Stilwerk Santos - Rotterdam

Uitgangspunten en Constructief ontwerp

R-317-047-DO-01A

Roof structure

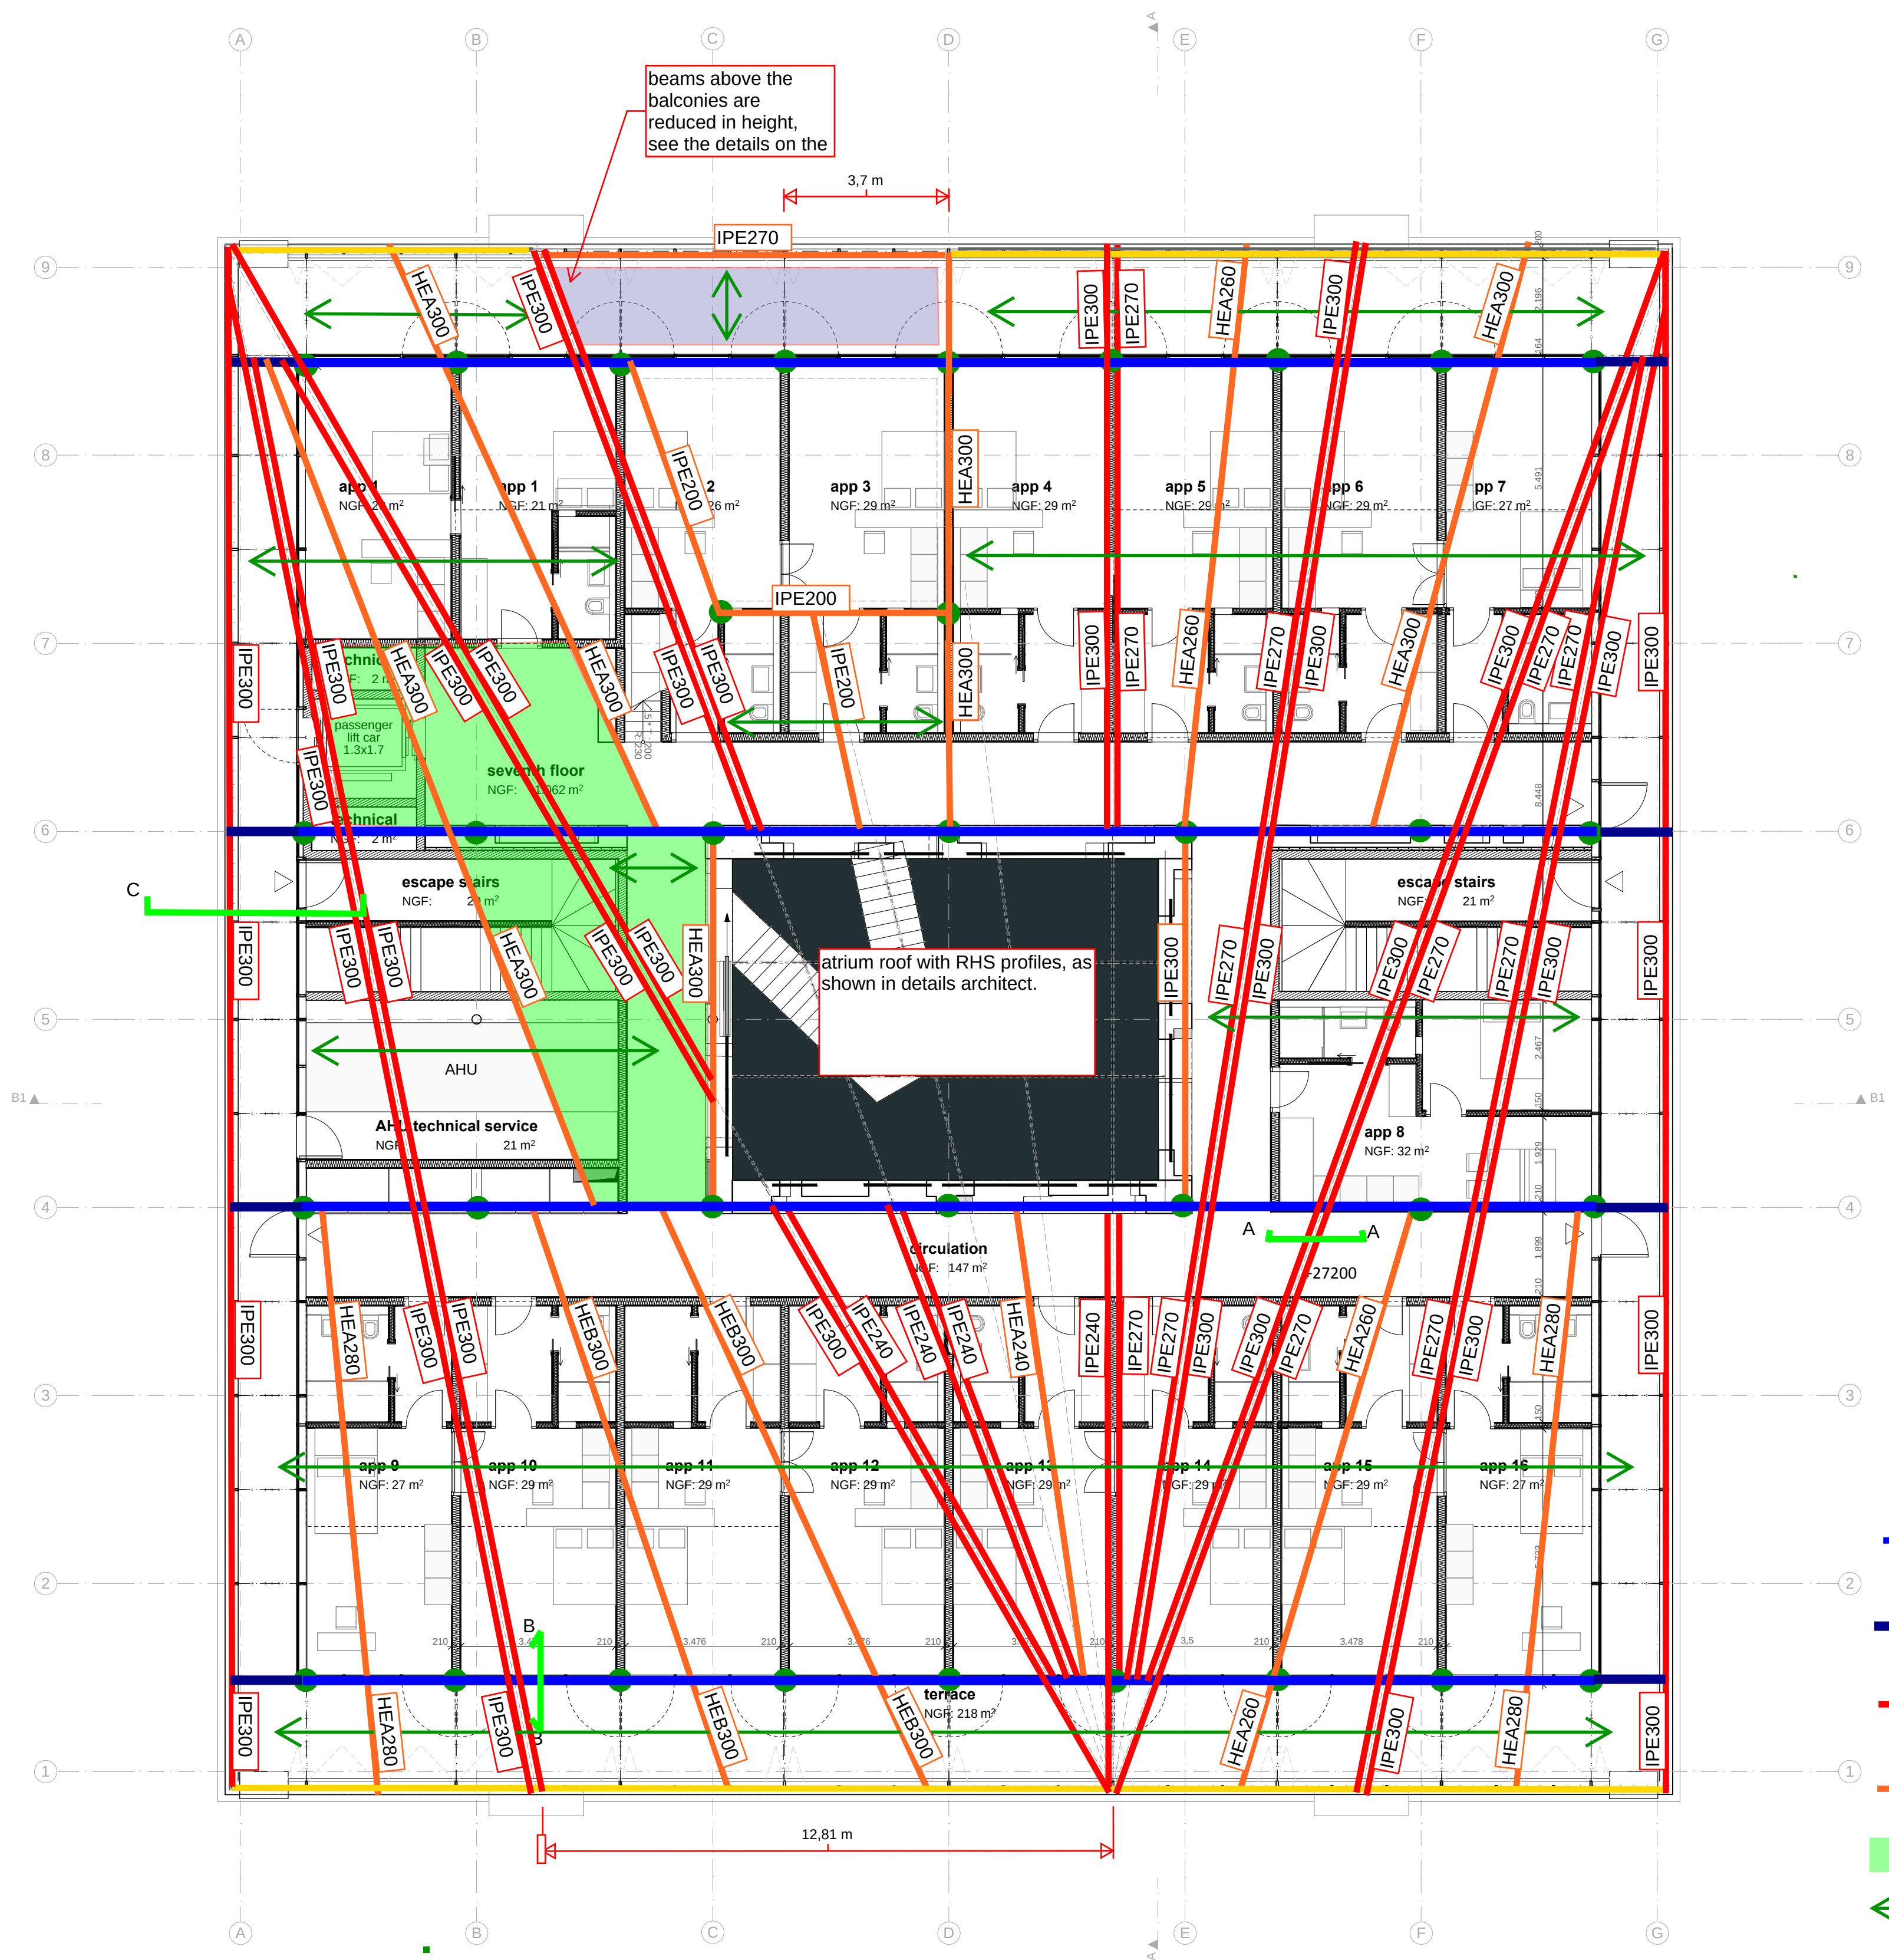
- column 7th floor
- Main continuous cascaded roof beam that follows the roof shape - HEB180
- Raised cascaded beam, see detail C - HEB 180
- Secondary continuous beams that follow fold lines to support SAB roof plates - IPE300 (perforated for ventilation shafts)
- Extra diagonals to support steel SAB roof plates
- Indication of plenum area for extracting air from atrium
- ↔ Span direction of roof plates between every two red fold lines
- Edge beam, to support roof panel and support facade - Min HEA 140
- Detail

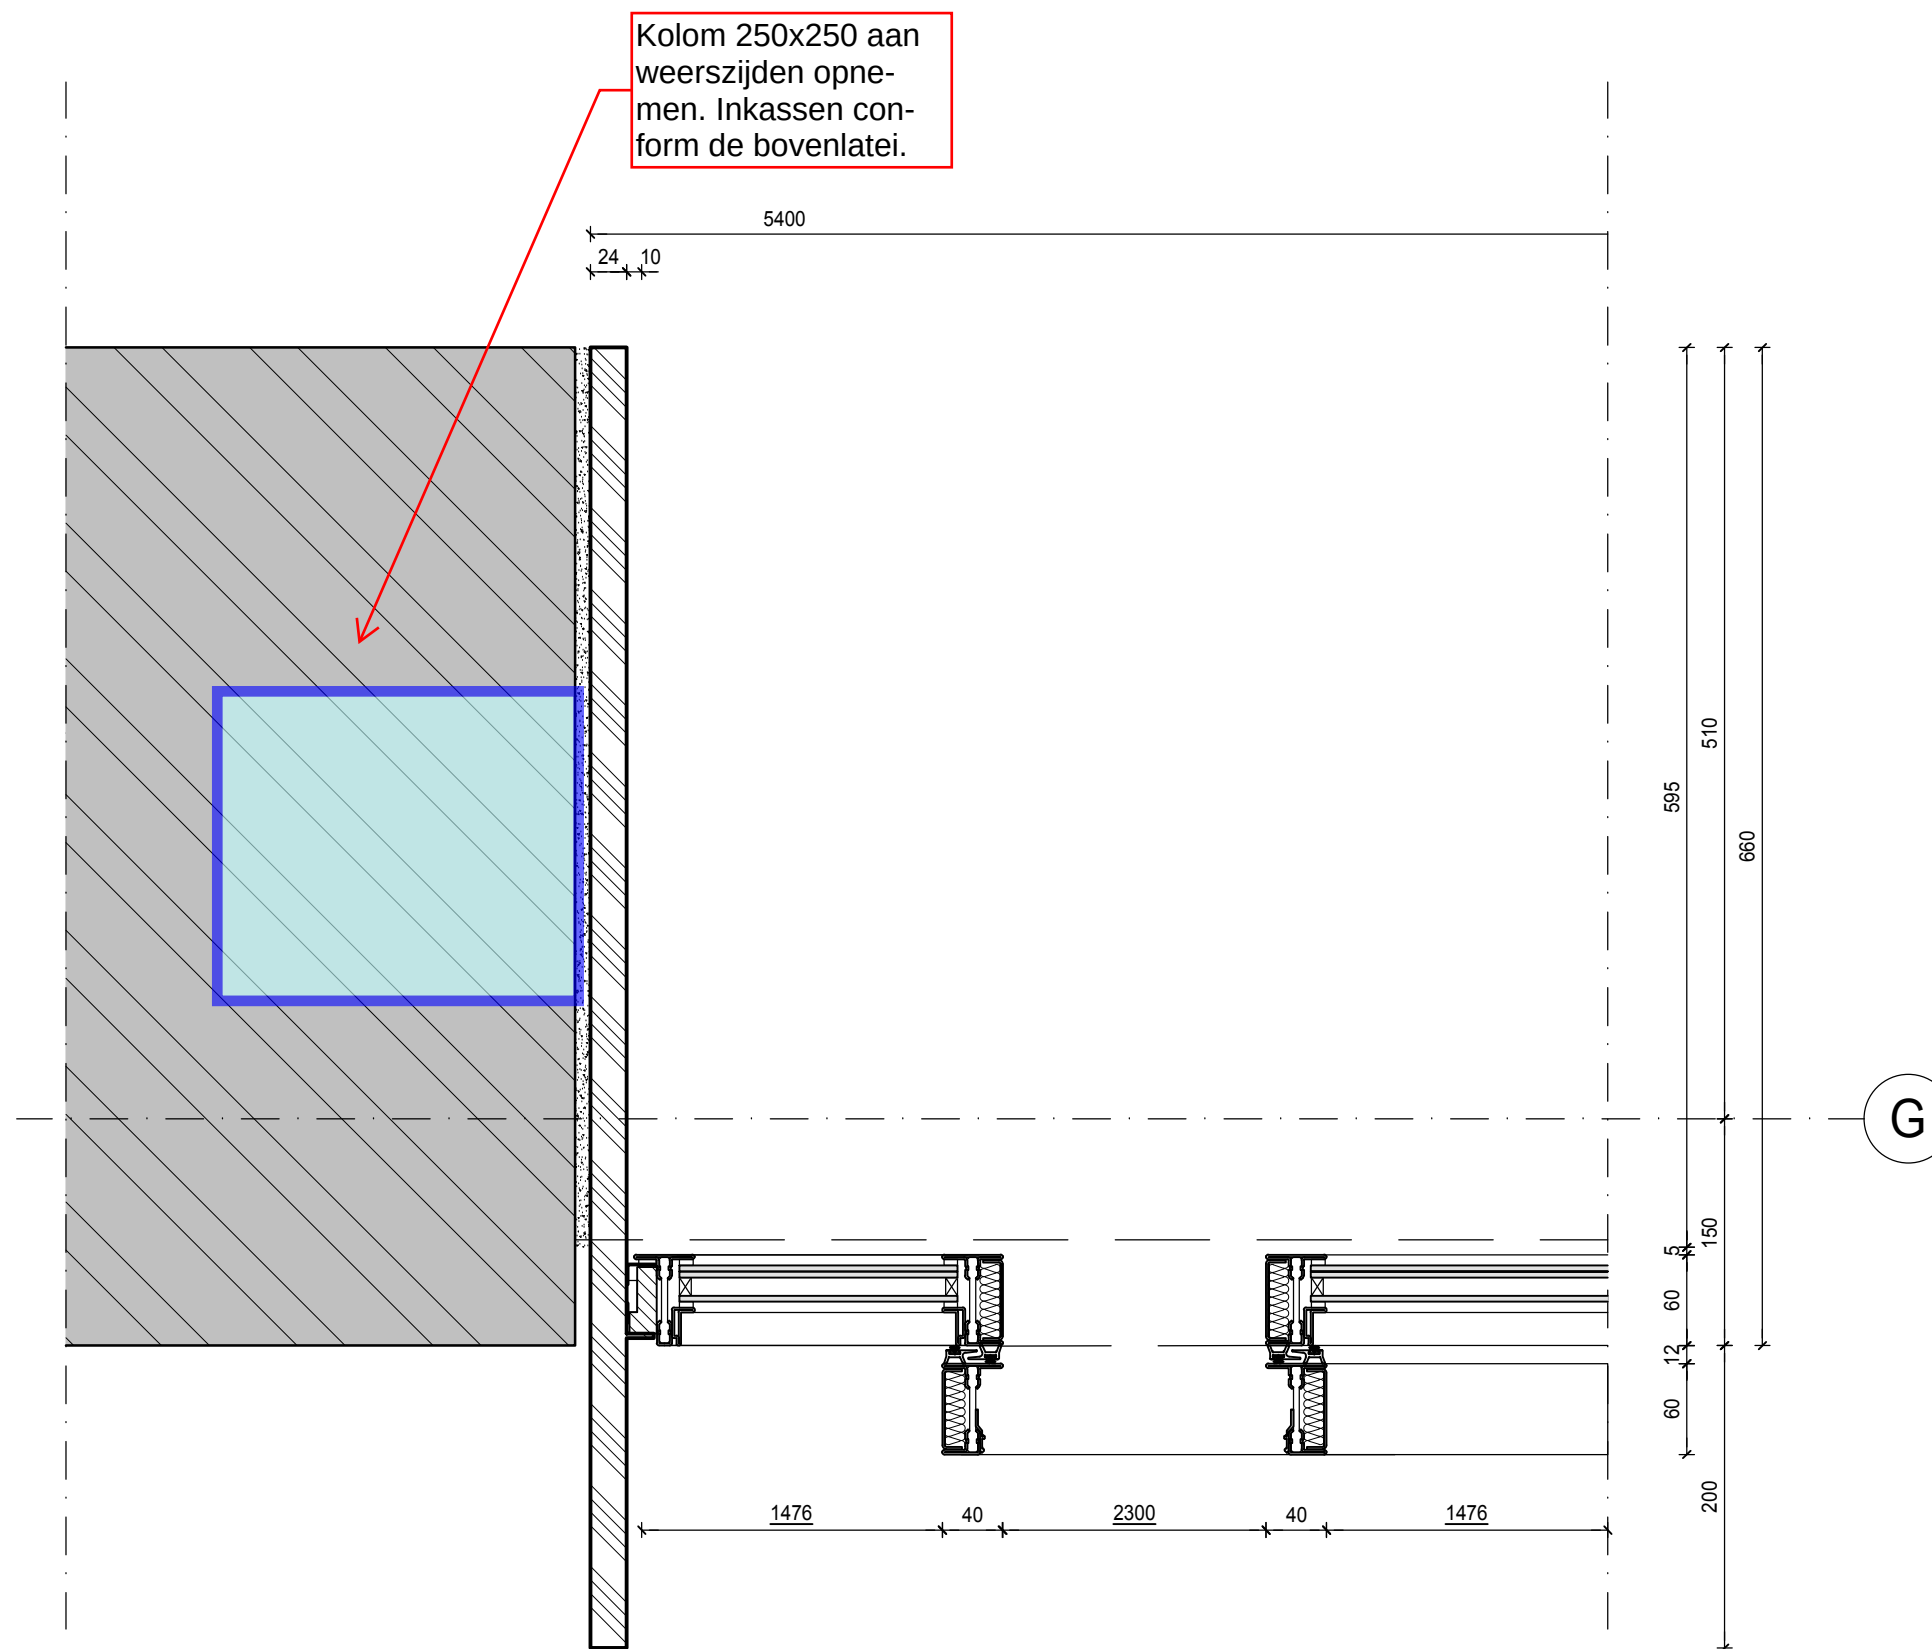
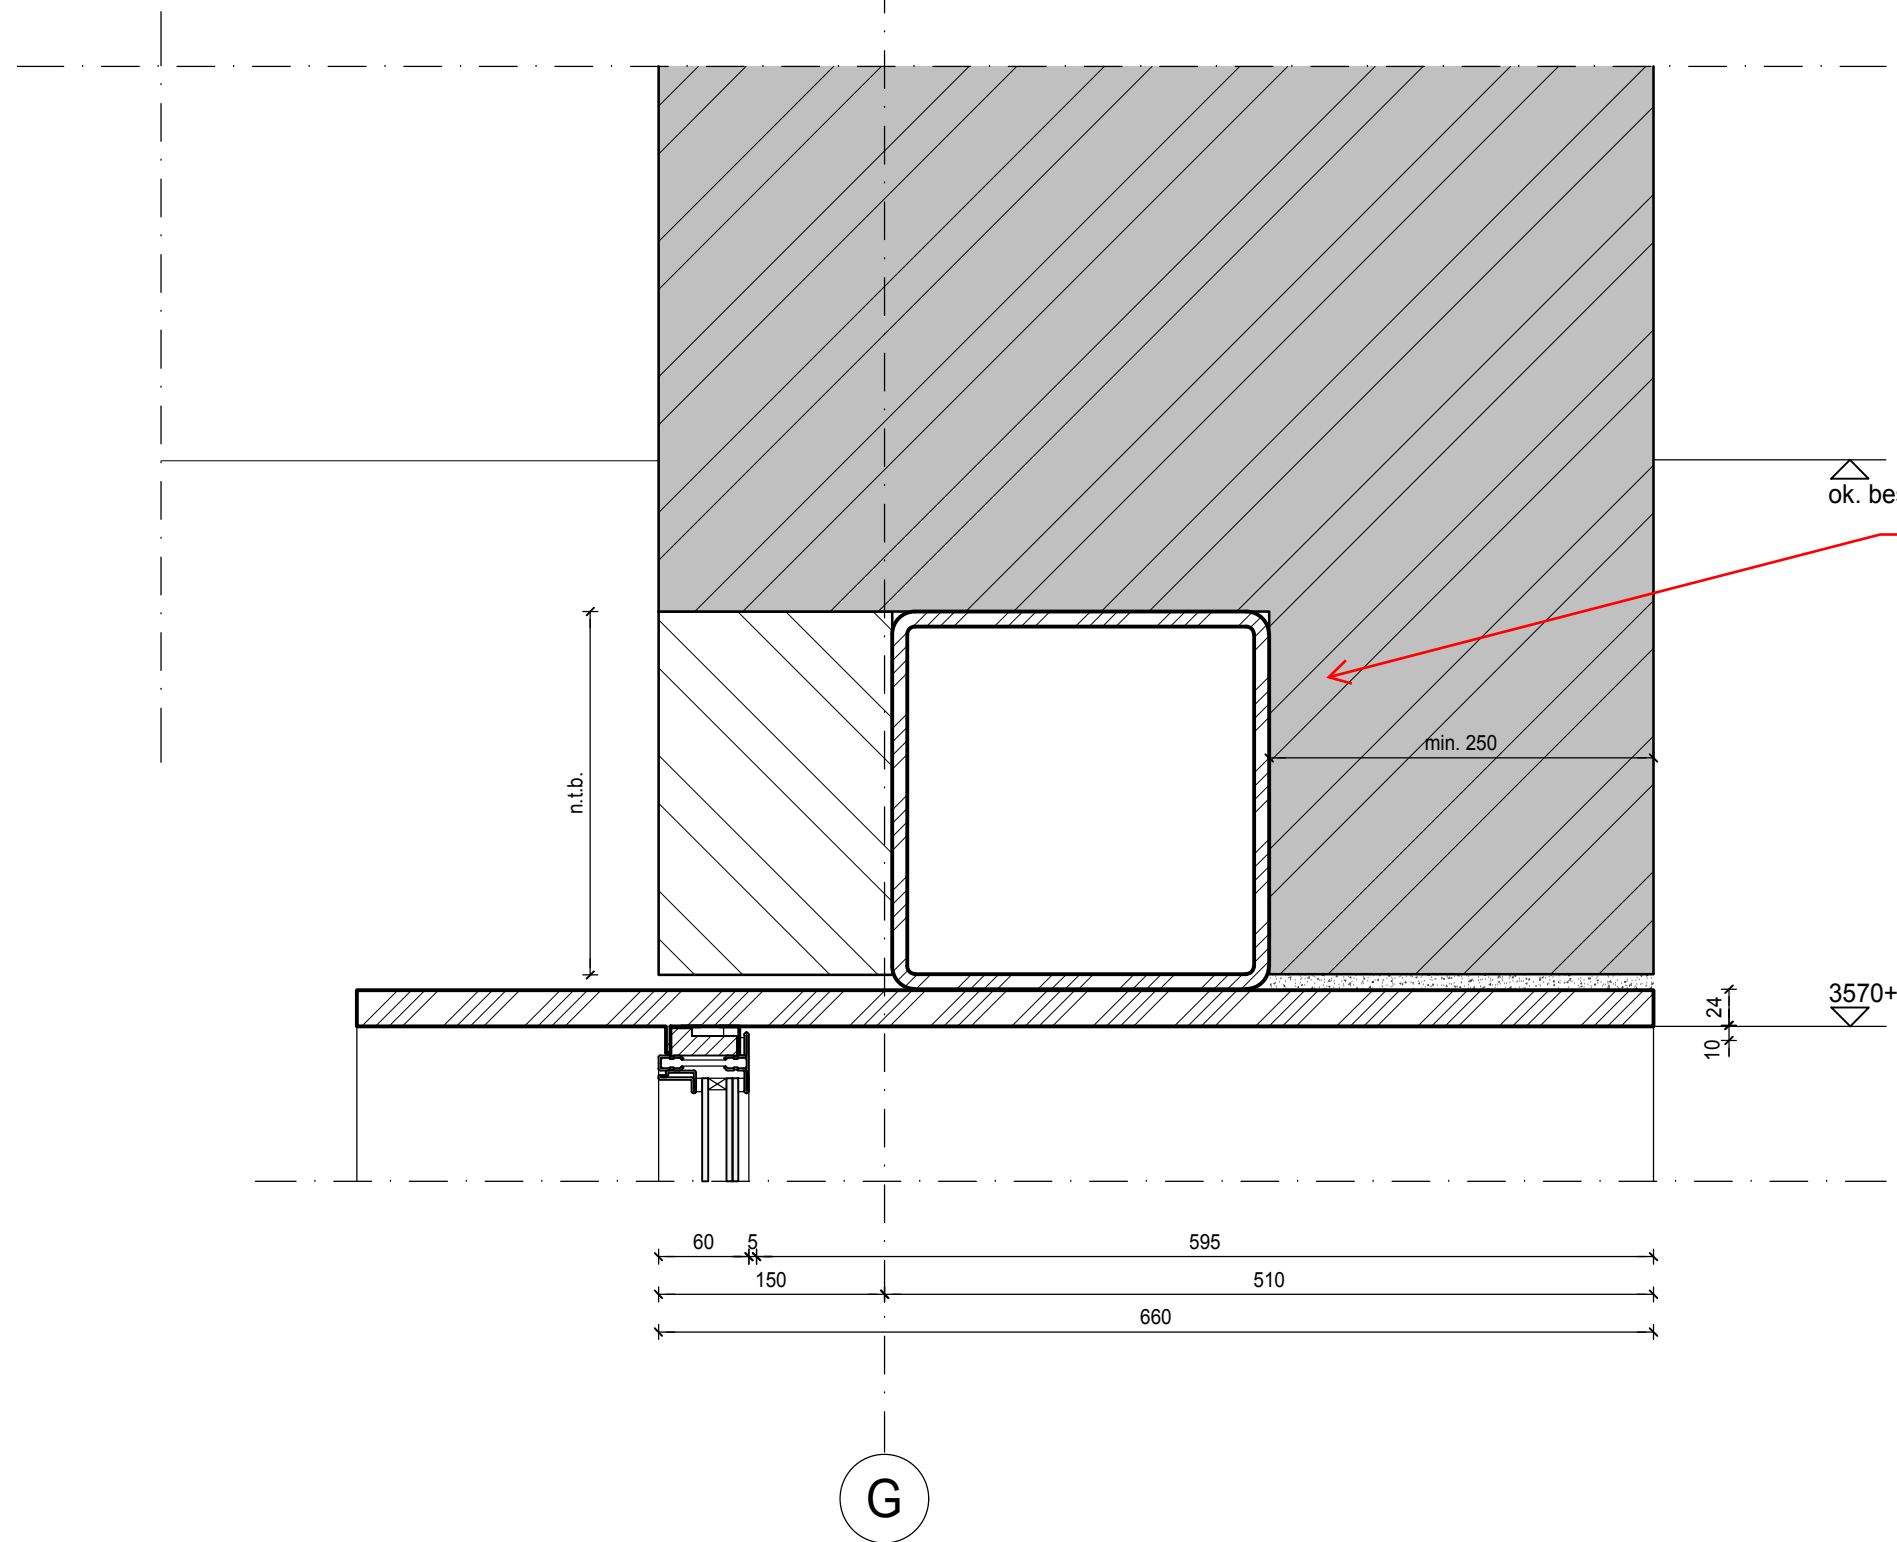
Middenin een horizontale regel (min. koker 120x200x8 (b*h*t)) toepassen om de windkracht uit de pui af te dragen.
Alternatief voorstel WdJ is platte strip 660x24 mm

250x250x16 latei v.v. onderplaat. Onderplaat minimaal 20 mm dik maken, gelast aan de koker.

Hoe wordt de staalplaat en koker geconserveerd? Kan met verzinkte delen en dubbellaagse poedercoating, maar is duur in verband met forse lengte in verzinkbad. In overleg met leverancier vaststellen welke dikte nodig is om de plaat recht uit het verzinkbas te krijgen.
